RESOLUCIÓN No. 7772

POR MEDIO DE LA CUAL SE ESTABLECE UN PLAN DE MANEJO, RECUPERACION Y RESTAURACION AMBIENTAL -PMRRA-

ANALISIS DEL PLAN DE MANEJO AMBIENTAL – PMRRA

Tabla No. 2. Evaluación del documento denominado "Ajuste al Complemento del Plan de Manejo, Recuperación y Restauración Ambiental – PMRA" Cantera El Cedro – San Carlos.

Igualmente se cambia el título de la figura 7.3 Plan de acción y comunicaciones a: Figura 7.3 Flujograma del plan de acción y comunicaciones.

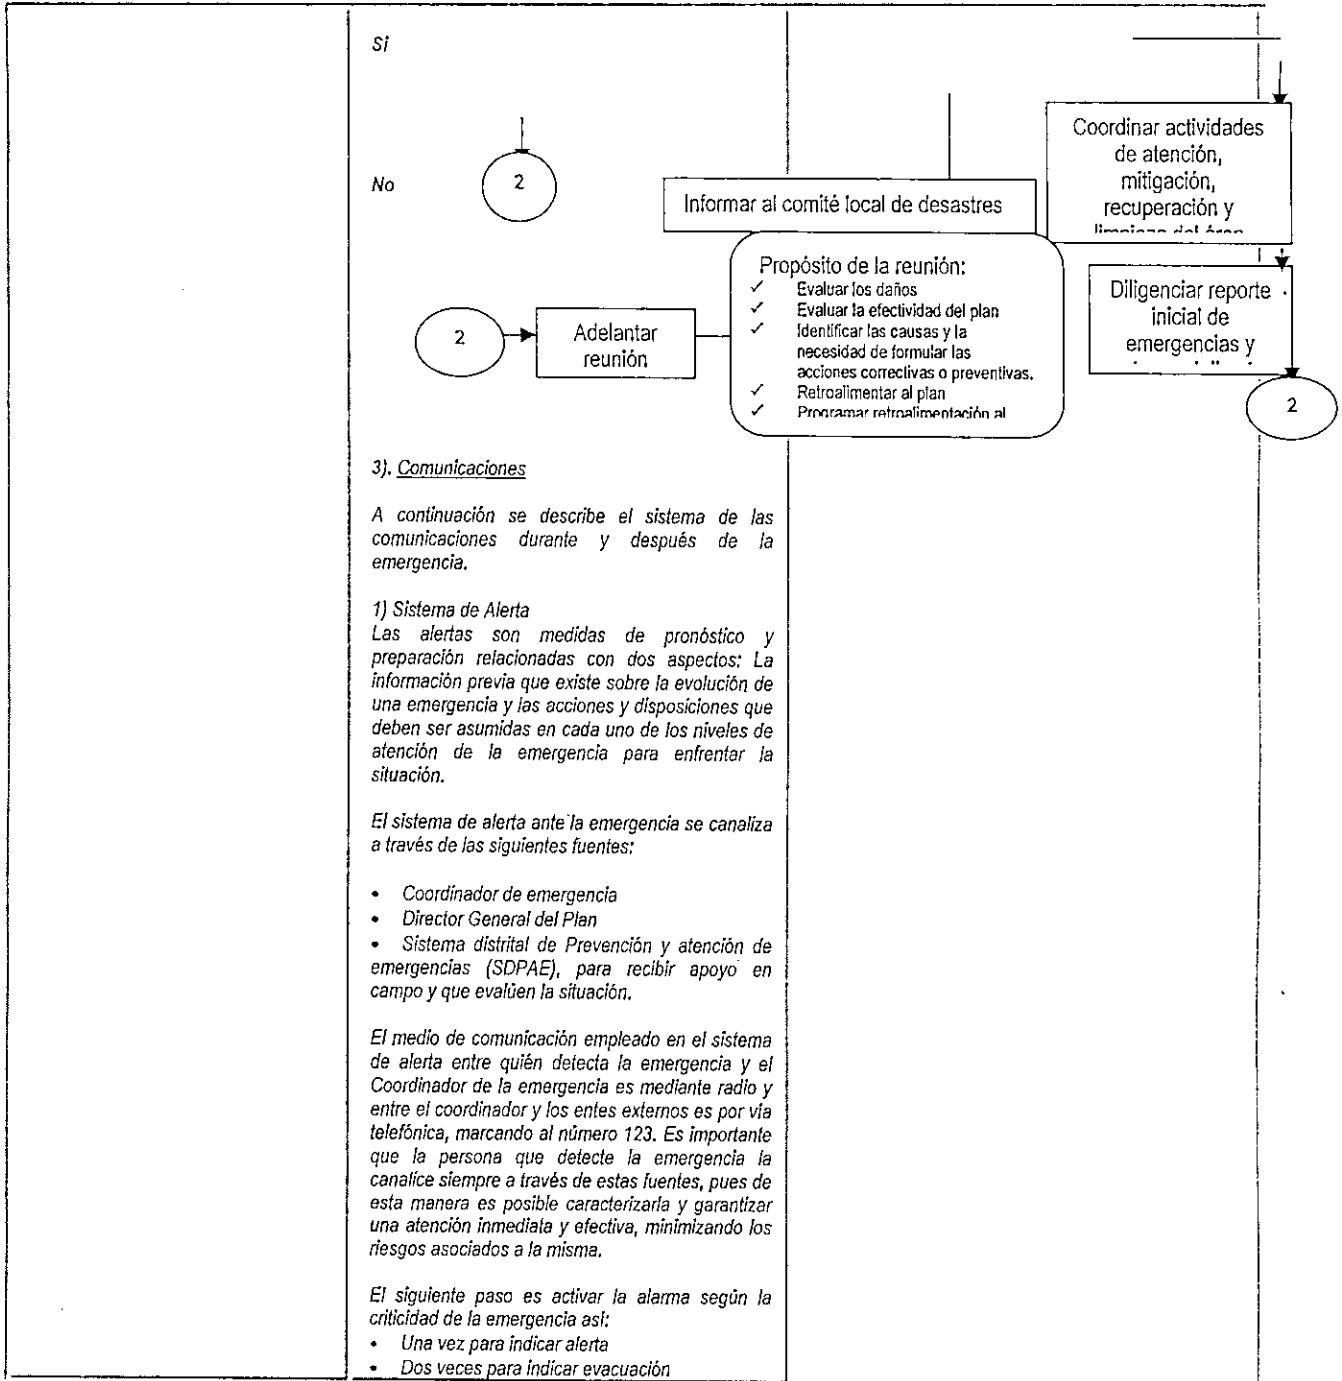
2). "El plan de acción y toma de decisiones (figura 6.3) consiste ..." Se corrige así:

"El plan de acción y toma de decisiones (figura 7.3) consiste en asignar a todo el personal involucrado en el proyecto durante la emergencia para tomar las respectivas medidas de control, recuperación y limpieza. Los daños de una contingencia son proporcionales al tiempo en que sea intervenida, a mayor tiempo de intervención, mayor daño. Una guía para la toma de decisiones en caso de emergencia sería." (se muestra el flujograma Figura 8)
